# **MESURE DE CORRECTION URGENTE SUR LES DISPOSITIFS MÉDICAUX NOTIFICATION DE SÉCURITÉ AUX UTILISATEURS**

<b>Objet :</b>	<b>Exposition du personnel technique à un risque potentiel de choc lié à une fuite du collecteur d'entrée</b>
<b>Désignation commerciale du produit concerné :</b>	<b>Clinacs® Silhouette et certains autres types de Clinacs Varian dont le numéro de série figure dans la liste fournie</b>
<b>Référence/Identifiant FSCA :</b>	<b>CP-03945</b>
<b>Date de la notification :</b>	<b>2011-09-28</b>
<b>Type d'action :</b>	<b>Notification et correction</b>
<b>Désignation commerciale du produit concerné :</b>	Clinacs® Silhouette et certains autres types de Clinacs Varian dont le numéro de série figure dans la liste fournie

Figure 1: Emplacement du collecteur d'alimentation en eau d'entrée sur les Clinacs Silhouette

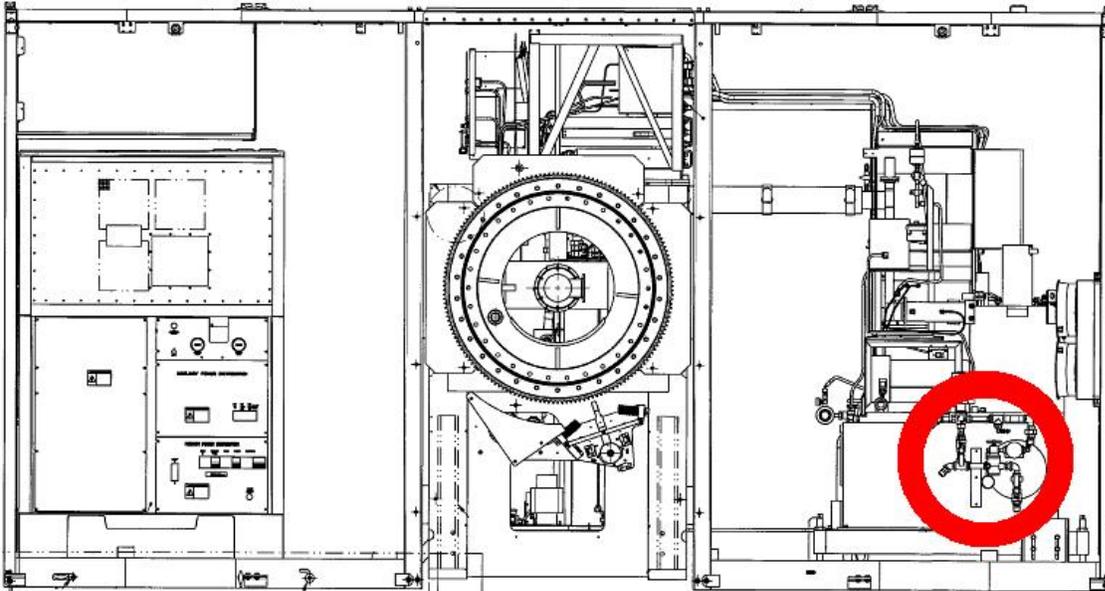
Sur les Clinacs Silhouette, ce collecteur est situé derrière le panneau Silhouette, à faible hauteur du sol (voir la figure 1). Sur les autres types de Clinacs, ce collecteur est situé à l'intérieur du statif de bras-support, à faible hauteur du sol (voir la figure 2).

Varian a identifié une anomalie : du fait d'un défaut de fabrication, les connecteurs du tuyau du robinet de dérivation de 3/4" sont susceptibles de développer des fissures capillaires pouvant être à l'origine d'une fuite au niveau de ce raccord. L'eau s'écoulant à l'intérieur du bras-support ou du statif de bras-support peut provoquer la formation d'une flaque sur le sol. En présence d'eau résultant de cette fuite, le personnel travaillant à l'intérieur de l'enceinte du bras-support ou du statif de bras-support s'expose, en cas de contact avec les composants électriques, à un risque de choc électrique.

- Varian informe ses clients par la présente lettre de la mesure de correction urgente sur les dispositifs médicaux.
- Varian remplacera le robinet de dérivation de 3/4" sur tous les appareils concernés par un niveau de qualité plus élevé. L'assistance Varian vous contactera pour organiser cette visite.
